41. Änderung des Flächennutzungsplanes und Aufstellung des Bebauungsplanes Nr. 23 der Gemeinde Schilldorf

Bebauungsplan Nr. 23 und 41 Änderung des Flächennutzungsplanes der Gemeinde Schillsdorf
-Beteiligung gem. § 4 Abs. 2 BauGB-

41. Änderung des Flächennutzungsplans / Aufstellung des Bebauungsplans Nr. 23 in der Gemeinde Schillsdorf („Photovoltaik“)
Beteiligung der Behörden und sonstigen Träger öffentlicher Belange gemäß § 4 Abs. 2 BauGB
Stellungnahme des Archäologischen Landesamtes Schleswig-Holstein

Bauverbotszone um 110kV Freileitungsmaste

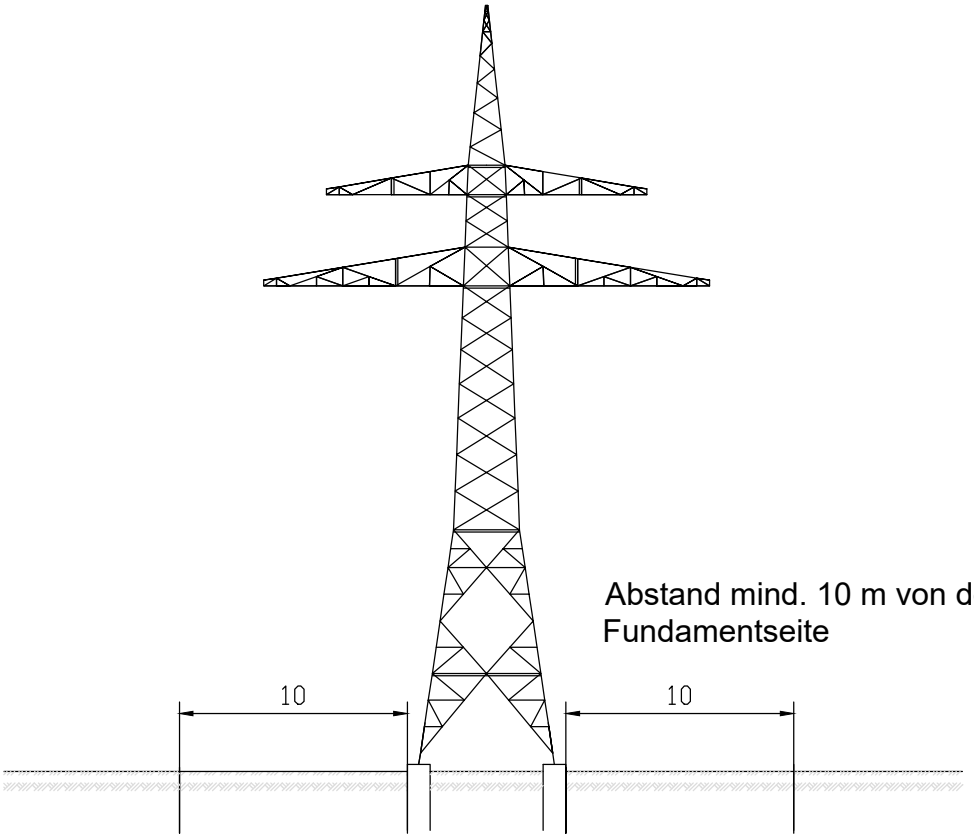
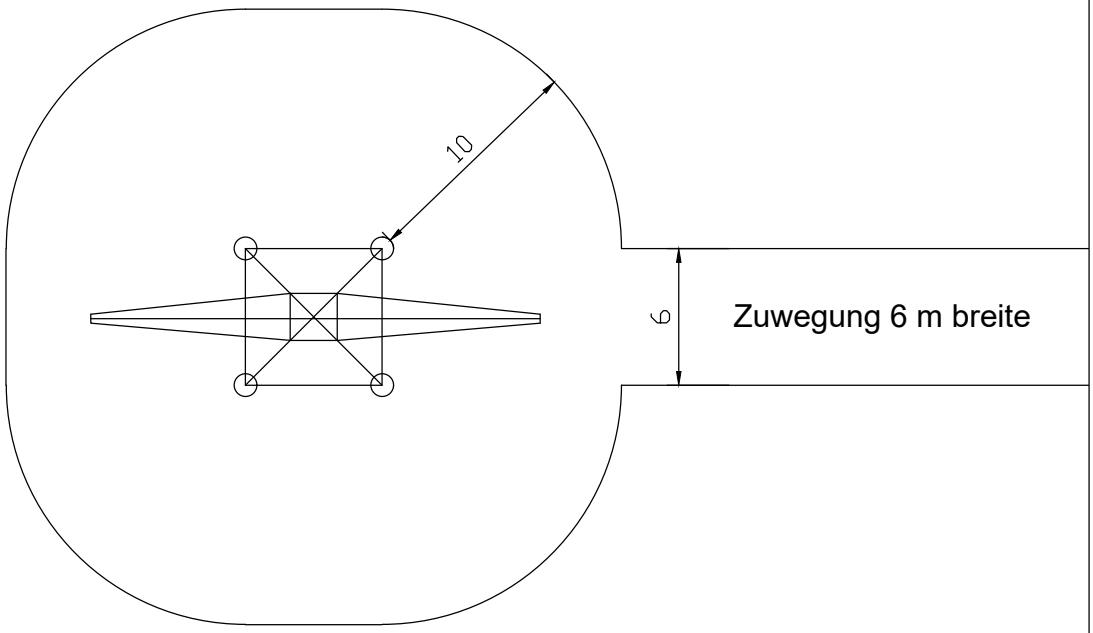
Abstand mind. 10 m von der äußeren Fundamentseite

Im Umkreis von bis zu 40 m um die Mastfüsse können Erdungsbänder (Flacheisen oder Cu-Seil) in einer Tiefe bis zu 2 m im Erdreich verlegt sein. Diese dürfen nicht mit anderen Bauwerken verbunden werden.
